**sur la mise en compatibilité du plan local d'urbanisme (PLU)
liée à la déclaration de projet de centrale photovoltaïque "Trou
de Béget" de Valbonne (06)**

N° MRAe
2024APACA54/3805

Avis du 24 octobre 2024 sur la mise en compatibilité du plan local d'urbanisme (PLU) liée à la déclaration de projet de centrale photovoltaïque "Trou de Béget" de Valbonne (06)

Figure 3: Projet de masse de la CPV - Source : rapport de présentation

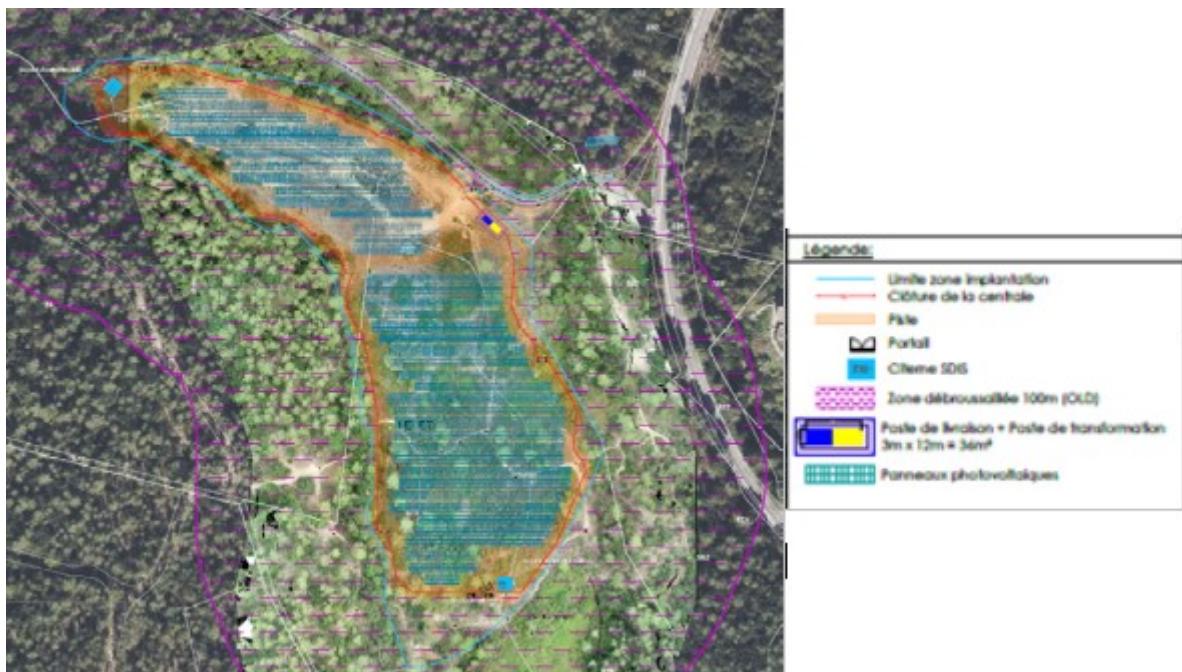
De même, le dossier ne montre pas que les caractéristiques techniques du projet (hauteur au point bas, dispositif d'ancrage, types de clôture et les voies d'accès et plates-formes techniques) définies

dans l'arrêté du 29 décembre 2023⁹, sont respectés et permettent l'exemption de prise en compte dans le calcul de la consommation d'ENAF.

La MRAe recommande de démontrer comment le caractère artificialisé du secteur de projet n'est pas consommateur d'ENAF et que le projet répond à l'arrêté du 29 décembre 2023 définissant les caractéristiques techniques des installations de production d'énergie photovoltaïque exemptées de prise en compte dans le calcul de la consommation d'espaces naturels, agricoles et forestiers.
